# **REGULERINGSPLAN FOR AVLASTET E6 LILLEHAMMER**

## **TILLEGGSDOKUMENT TIL 2. GANGS HØRING**

Tillegg til planbeskrivelsen, datert 27.05.2021.

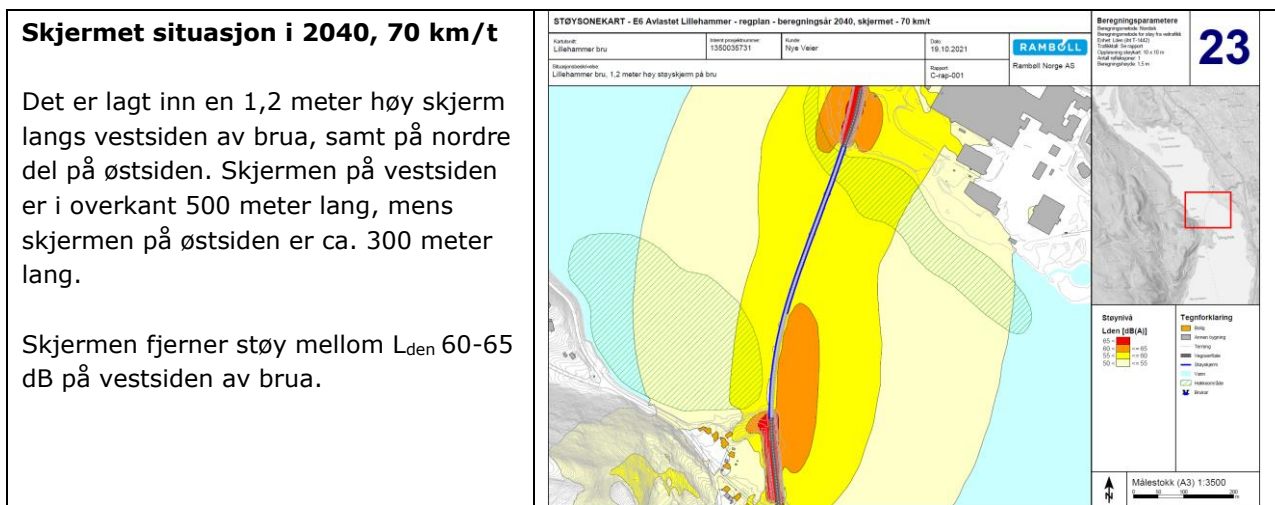
Statsforvalteren har innsigelse til planen hvis det ikke utarbeides en egen planbestemmelse for å ivareta støynivået i naturreservatet i anleggsfasen. For støyende aktiviteter vil Statsforvalteren at følgende planbestemmelsene tas inn: *«Støy fra masseknusing og annet støyende anleggsarbeid skal ikke gi støy over 50 dB i Lågendeltaet naturreservat og fuglefredningsområde i perioden 1. april – 20. juni.»*

Nye Veier har etter 1. gangs høring vurdert effekten av en støyskjerm på 1,2 meter på vestsiden og nordre del av østsiden av brua. Hensikten med en eventuell støyskjerming her vil være å bedre forholdene for de to verdifulle områdene langs Lillehammer bru. Norconsult har vist to verdifulle områder (Figur 1):

Med støyskjerm på vestsiden av bruene vil både Leirvika og sentrale områder i naturreservatet få en positiv effekt. Det kan også være positivt med støyskjerm av Mesna-råket, men her er de verdifulle områdene mest påvirket av menneskelige aktiviteter. Ved etablering av støyskjerm langs Lillehammer bru vil effekten for fugl være størst på vestsiden av brua. Her vil støyskjermen skjerme Leirvika og videre vestover i naturreservatet der fuglene hekker.

Nye Veier mener det ikke er grunnlag for innsigelse angående manglende støyskjerm på Lillehammer bru, da det ikke ble fremmet innsigelse i kommunedelplanen til manglende støyskjerming av naturreservatet. Videre er støy i naturreservatet allerede kompensert gjennom støyskjerming av friluftsområdene langs Mosodden. Nye Veier forutsetter også at det ikke skal anlegges ny g/s-veg i tilknytning til brua. Trafikken vil reduseres over brua, som igjen medfører reduksjon av støy.

**Figur 5 Kart som viser i hvilket trinn boliger faller ut av gul støysone for fasade (innenfor trinn 1-5).**

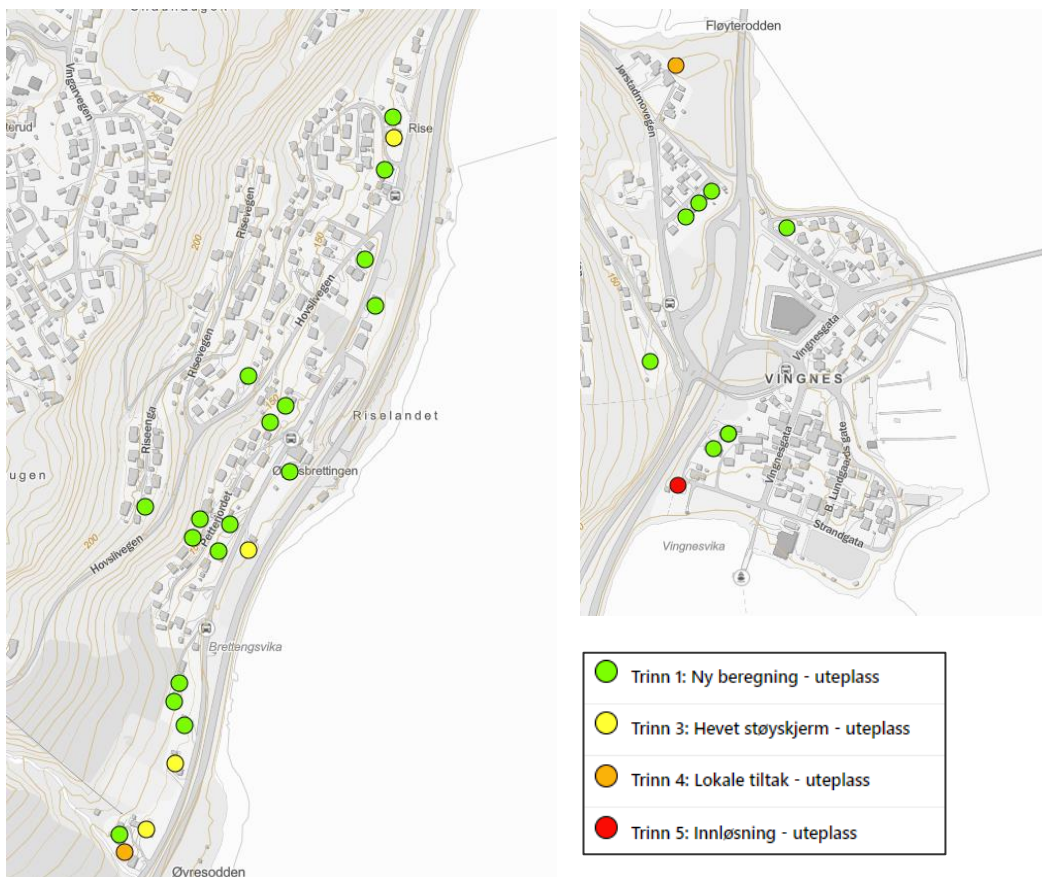
Statsforvalteren fremmer innsigelse til planforslaget fordi grenseverdiene for støy overskrides for planlagt arealbruk, men uten at tilstrekkelig avbøtende tiltak er innarbeidet eller redegjort i planen. I innsigelsen viser Statsforvalteren til at det er mellom 32-26 boliger som er vedtatt skjermet som fortsatt ligger i gul støysone. Statsforvalteren forventer at det gjøres en konkret vurdering av om det er mulig å oppfylle kvalitetskravene for støy som er gitt i T-1442/2021, basert på innsigelsesgrunnlaget etter Statsforvalterens syn er bindende Retningslinje for behandling av støy i arealplanlegging. Dersom dette ikke er mulig å oppfylle kvalitetskravene for støy som er gitt i T-1442/2021, må det vurderes å gi tilbud om innløsning av flere boliger evt. tas inn krav om ytterligere avbøtende tiltak.

I Figur 5 under vises i hvilket trinn de 32 utredede eiendommene faller ut av gul støysone for fasade (beregningshøyde 1,5 meter for 1. etasje, 4 meter for 2. etasje og 6,5 meter for 3. etasje) Legg merke til at 9 av de 32 boligene som lå i gul støysone i planmaterialet til 1.g høring falt ut av gul støysone med nøyere kartlegging av bolig og ny beregning. 21 boliger er merket med gul (trinn 3), orange (trinn 4) eller rødt (trinn 5).

I Figur 6 vises i hvilket trinn de 32 utredede eiendommene faller ut av gul støysone for uteplass (beregningshøyde 1,5 meter) Legg merke til at 2 av de 9 boligene som lå i gul støysone i planmaterialet til 1. gangs høring falt ut av gul støysone med ny beregning. 7 boliger er merket med gul (trinn 3), orange (trinn 4) eller rødt (trinn 5).

Figur 13 Vegprofil a-a, sør for vegbru/Jørstadmovegen.

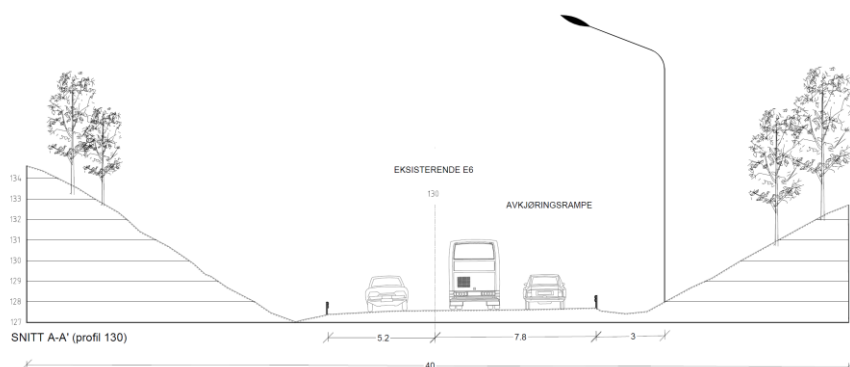
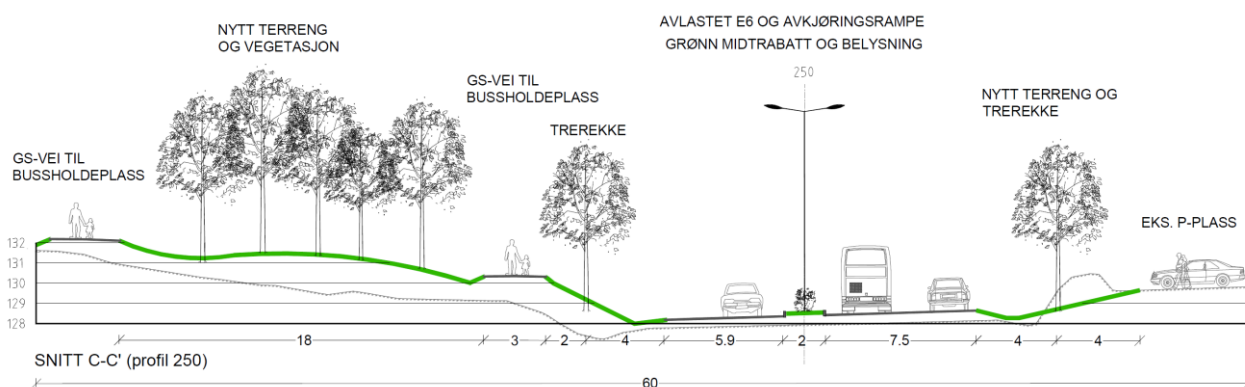
Statsforvalteren har innsigelse til planforslaget fordi det dokumenterer at foreslåtte tiltak på Vingnes vil innfri miljømålene om utforming, hastighetsregulerende tiltak, bedre tilgjengelighet og tilrettelegging for gående og syklende, kollektiv-tilgjengelighet, beplantning mm. Statsforvalteren fremmer på denne bakgrunn innsigelse til planforslaget fordi det avviker fra målene Statlige planretningslinjer for bolig, areal og transportplanlegging på følgende punkt:

Etter 1. gangs høring er bredde på vegskulder redusert fra 2\*1,5 meter til 2\*0,75 meter, midtrabatten er fortsatt på 2,0 meter. Dette er gjort som et visuelt grep for å endre karakter og vegmiljø gjennom Vingnes. Den smalere vegprofilen med dobbeltsidig treplanting gjennom Vingnes vil bidra til redusert hastighet og gir en visuell nedskalering av vegprofilen. Sammenlignet med vegprofilen sør om bru/fv. 253 (Figur 13) har vegprofilen en helt annen karakter enn gjennom Vingnes (Figur 14). Gjennom å skifte vegprofil ved en byport som bru for Fv. 253/Jørstadmovegen kan bli, mener Nye Veier at kontrasten i seg selv er hastighetsdempende.

**Figur 24** Plankart ved 1. gangs høring.

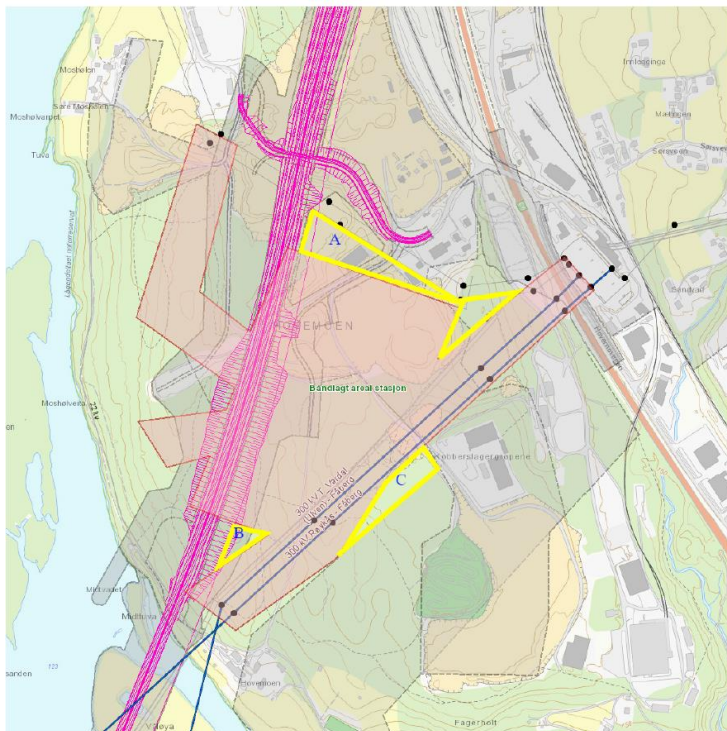
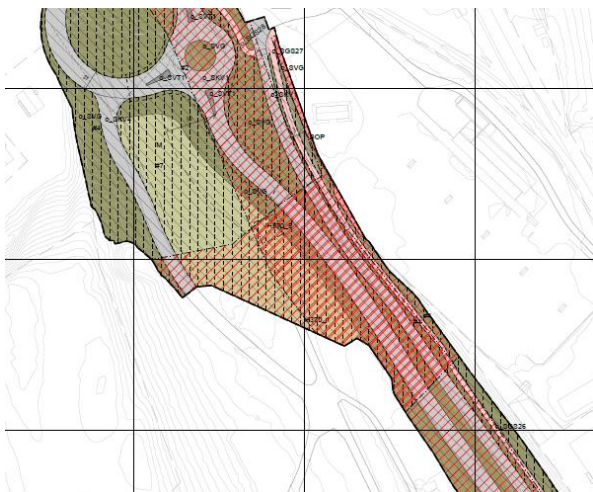
NVE viser til at for avlastet E6 er reguleringsbestemmelsene til transmisjonsnett som er båndlagt etter energiloven ikke tilfredsstillende utformet eller innarbeidet i planen, og NVE har innsigelse til dette (jf. §§ 1-3, 11-8 d) og § 12-6.) Anlegg bygget i medhold av anleggskonsesjon er i all hovedsak unntatt fra plan- og bygningslovens bestemmelser, og for slike anlegg kan det derfor ikke vedtas planbestemmelser eller vilkår som del av reguleringsplan for andre temaer. Anleggene skal i stedet innarbeides i plankartet som hensynssone med SOSI-kode H740 (båndlegging etter energiloven) og tilhørende reguleringsbestemmelser (plan- og bygningsloven § 11-8 d) / § 12-6).

Planen er heller ikke tilfredsstillende med tanke på sikring av eksisterende ledningsnett i tråd med gjeldene lovverk. Man må skille på hensynssoner og bestemmelser (f.eks. H740\_1, H740\_2) for eksisterende ledningsnett basert på de som faktisk har et vedtak etter energiloven, og de som ikke har vedtak etter energiloven. Det er svært vanskelig å lese plankartet med tanke på skille mellom status for ledningsnett med hensyn til vedtak etter energiloven., Slik de leser kartet er ikke dette tilstrekkelig ivaretatt. NVE fremmer derfor innsigelse til planen inntil dette er ivaretatt (jf. pbl §§ 1-3 og 11-8 d).

Etter 1. gangs høring er planområdet utvidet, og hensynssonene er supplert med fremtidige ledningsnett. Det legges inn tilsvarende hensynssone for fremtidig ledningsnett med tilhørende bestemmelse, H740\_2.

På bakgrunn av avklarende møte med NVE 11.11.2021 vurderer Nye Veier det slik at innsigelsen er løst på bakgrunn av de endringene som er foretatt på plankart og i bestemmelsene.

**Figur 27 Utsnitt av plankartet ved Øyresvika som viser avsatt hensynssone for kantvegetasjon, og justert grense mellom formål.**

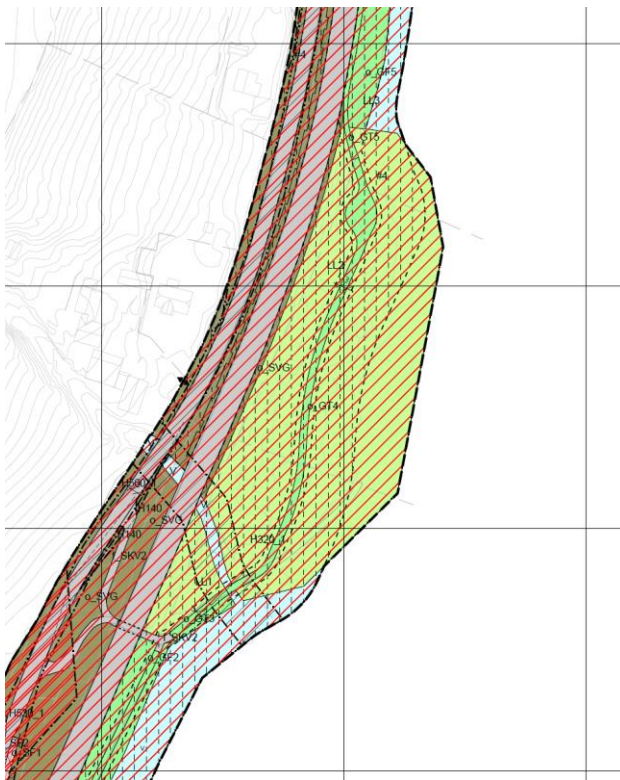
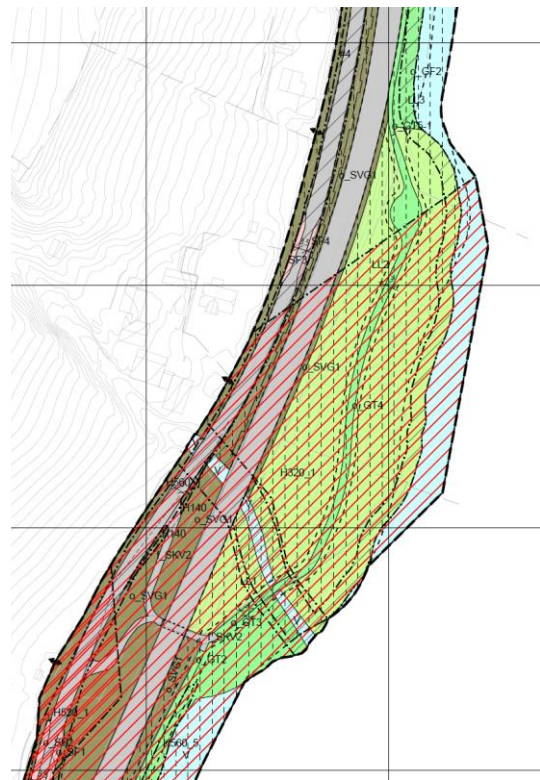
NVE fremmer innsigelse til manglende faglig dokumentasjonsgrunnlag for hvordan miljøverdier i strandsonen langs Mjøsa skal ivaretas (jf. vrl §§ 5, 8 og 20). De fremmer også innsigelse til gangvegen som planlegges på utsiden av E6, inntil det er dokumentert og faglig avklart at det er mulig å oppfylle hensikten bak planbestemmelsene som omhandler reetablering av strandsonen. De samme bestemmelsene må også inkludere reetablering av en funksjonell og naturlig kantsone (jf. vrl §§ 5, 8 og 11). Videre må fiskevandring i fiskeførende vassdrag (hensynet til blant annet storørret) sikres i planbestemmelser, også i driftsfasen av anlegget. NVE fremmer innsigelse inntil dette er ivaretatt (jf. vrl §§ 5 og 8).

Nye Veier har etter 1. gangs høring regulert en hensynssone for kantvegetasjon mellom turvegen og Mjøsa/Lågen for å ivareta en funksjonell og naturlig kantsone innenfor avlastet E6. På enkelte strekninger, der det er som smalest, er det ikke mulig å legge til rette for kantvegetasjon i tillegg til tursti. Hensynssonen er lagd fra regulert vannstand i Mjøsa og innover mot turvegen i varierende bredde. Ved 1. gangs høring var avgrensingen mellom formålene brukt fra tidligere reguleringsplaner, der det på flere strekninger ikke var samsvar mellom vann og land.

Før 2. gangs høring er avgrensingen mellom friluftsområdene/landbruksformål og regulert vann (V) på bakgrunn av dette korrigeret til å være i samsvar med faktisk situasjon/regulert vannkant. Dette er utført for å en korrekt plassering på kantvegetasjonen.

Figur 32 Prinsippskisse overgangsbru - plan. Utstrekningen av ramper er vist med parsellflagg.

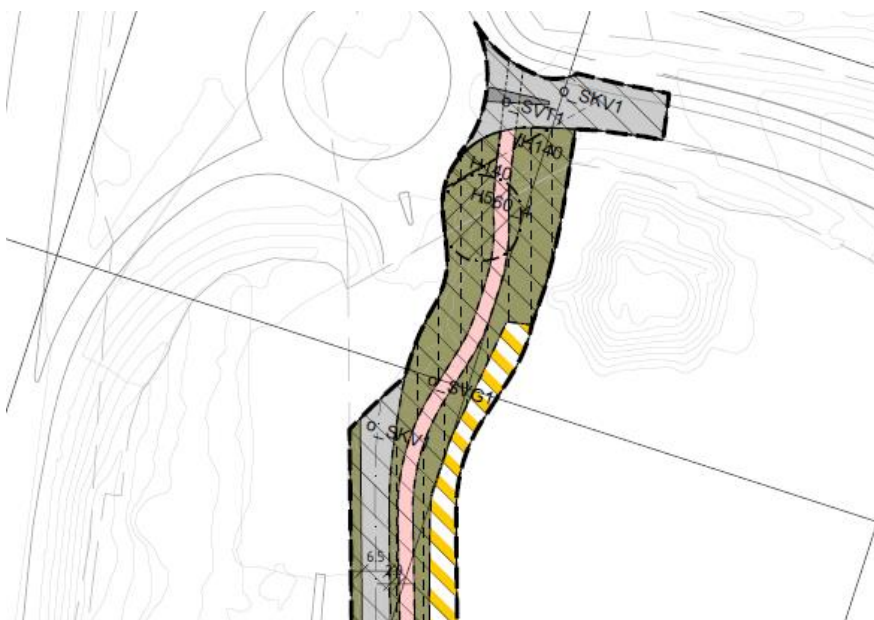
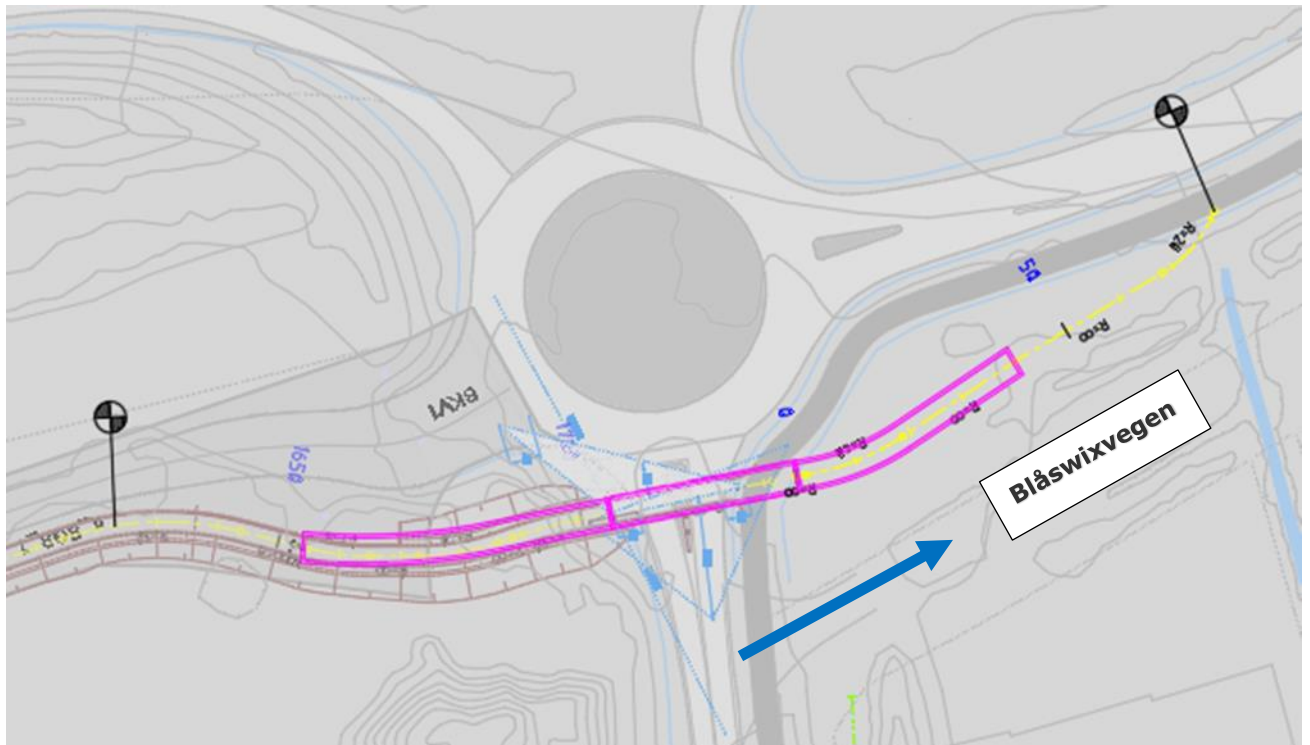
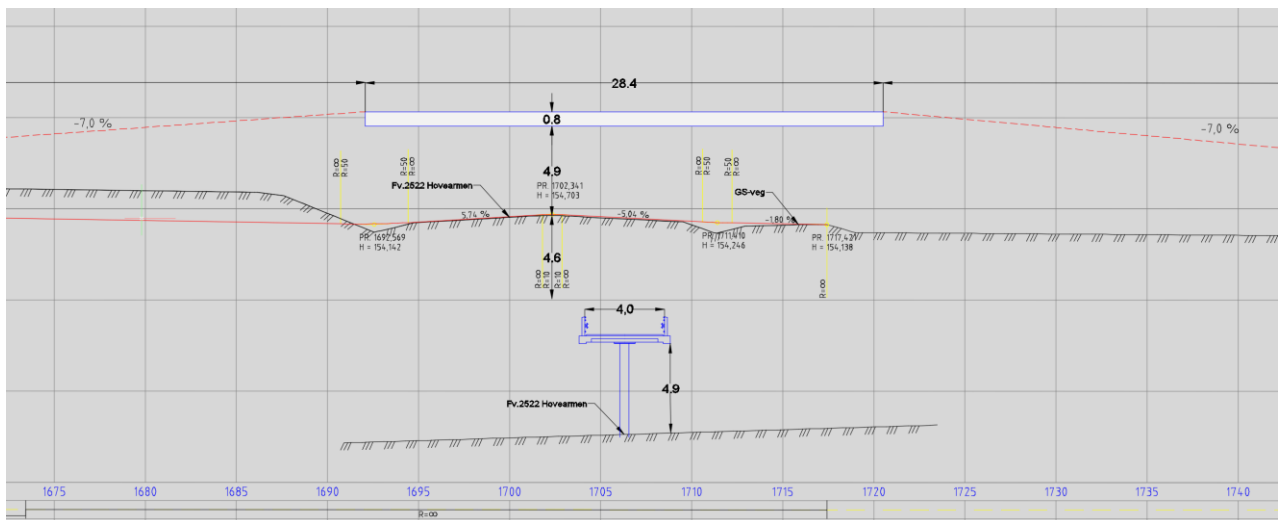
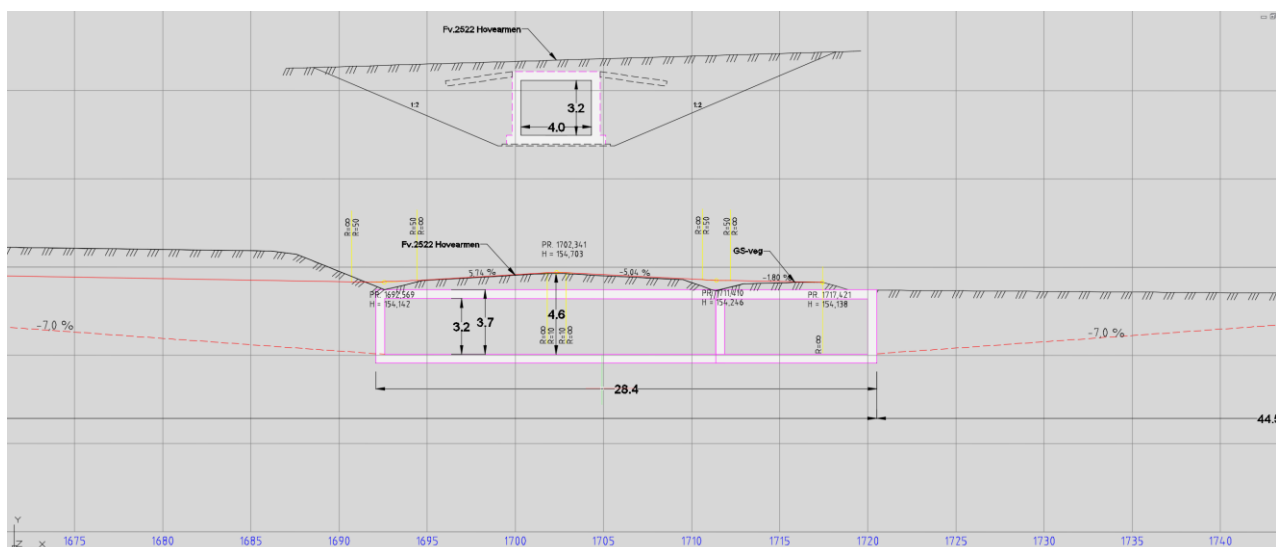
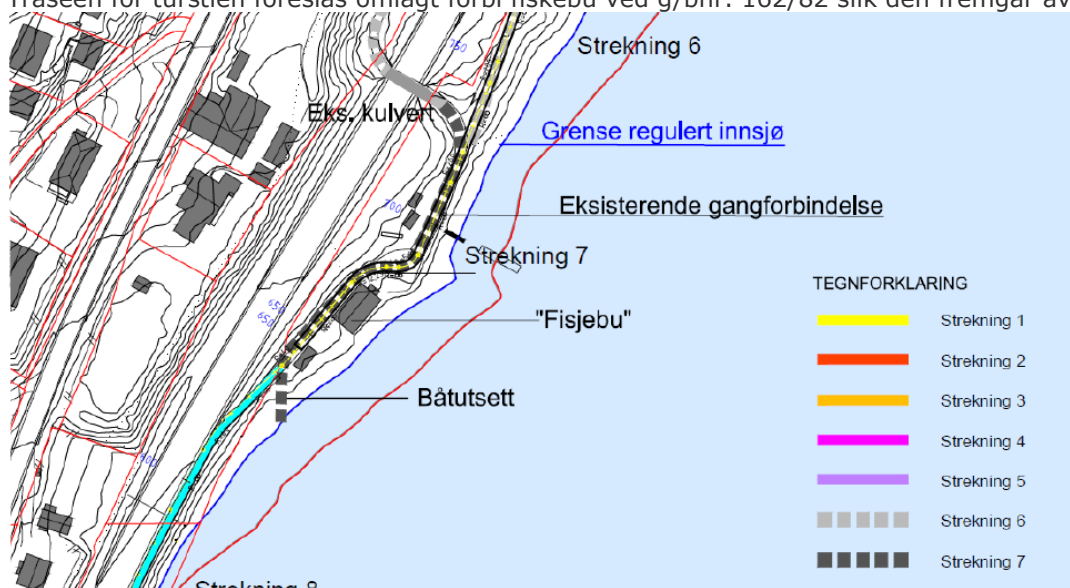
Fylkesutvalget viser til at g/s-vegen fra Vingnes til Storhove avsluttes i nord like før en rundkjøring. Fylkesutvalget vurderer at behovet for tilrettelegging for syklende og gående i kryssingspunktet er for dårlig belyst i plangrunnlaget og fremmer innsigelse til planforslaget på dette punktet. Herunder gjelder dette kvalitetssikring av trafikkallgrunnlaget, vurdering av potensialet for syklende/gående og omfanget på tungtrafikk. Dersom det i utredningen avdekkes nye behov for tiltak, må gjennomføring sikres ved justering av plankart og bestemmelser.

Overgangsbru krever frihøydekrav på 4,9 meter mellom kjøreveg og underkant bru. I dette tilfellet må en overgangsbru føres både over eksisterende fv. 2522 og g/s-vegen på nordsiden. I tillegg til selve brukonstruksjoner kommer oppramping fra begge sider som bør tilfredsstille krav til universell utforming. Stigningskrav på maks 7% i spredt bebyggelse / utenfor sentrumsområder, jf. Håndbok N100. På grunn av øvrig veg- og arealsituasjon i området bør disse brurampene eventuelt utføres som konstruksjoner. Oppramping til bru blir ca. 70 meter sørover og ca. 80 meter nordover forutsatt en stigning på maks 7 %.

Adkomsten til kulverten for g/s-vegtrafikken ned fra Hovearmen må skje over fremtidig kulvert hvor gående og syklende må gjøre en liten sløyfe nordover (retning Gausdal) for å vinne nødvendige høydemetre ned til kulvertåpning. Det er ikke mulig hverken geometrisk, høydemessig eller stedsbetinget for å føre eksisterende g/s-veg ned fra Hovearmen direkte ned mot kulvertåpningen. De gående og syklende må gjøre en liten omveg nordover pga. stigningskrav på g/s-veg.

Nye Veier anser det ikke som nødvendig å endre på plankartet for kryssingen. Men det må sørges for gode siktforhold for både gående, syklende og kjørende. Det må også planlegges for utslaking av sidearealer og nødvendige bredder og oppstilling i trafikkø, samt intensivbelysning som detaljeres i neste fase.

Nye Veier vurderer det slik at innsigelsen er løst på bakgrunn av de tilleggsvurderingene som planmaterialet er supplert med før 2. gangs høring.
